수 정 내 용

도명 N-J-BR

도번 CN00802-7/1

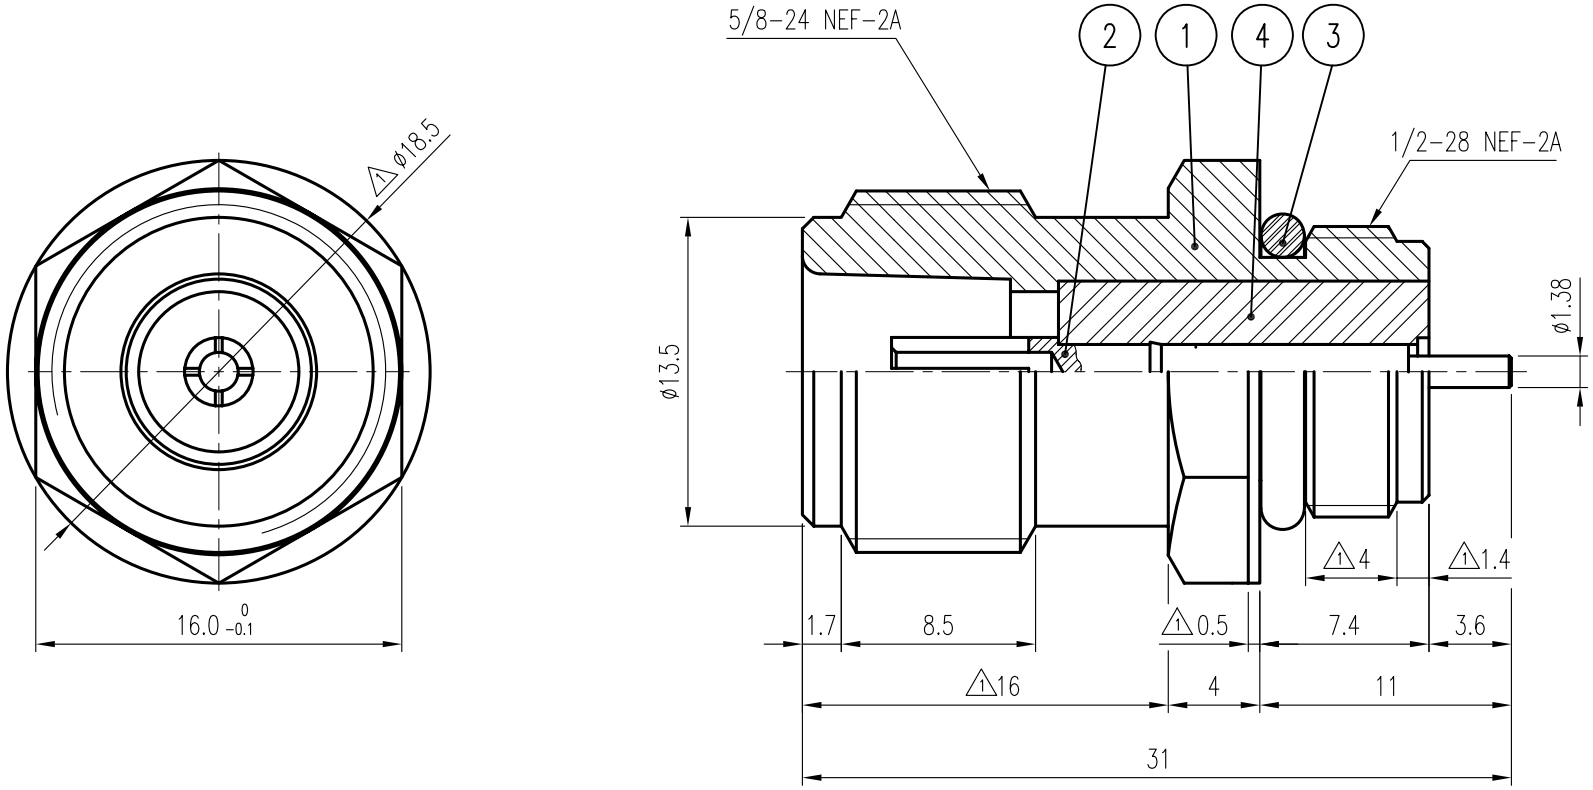
부호	내 용	수정자	승인자	년 월 일
1	소립성 향상 (BODY에 원형판넬 부착, 나사 길이 줄임)	김은희	길준범	2005. 2. 1.
2	신뢰성 향상(설변No.2005-140) (PIN값이 변경 $4^{\pm0.1}$ -> $3.9^{\pm0.02}$)	김은희	유일환	2005. 5. 17.
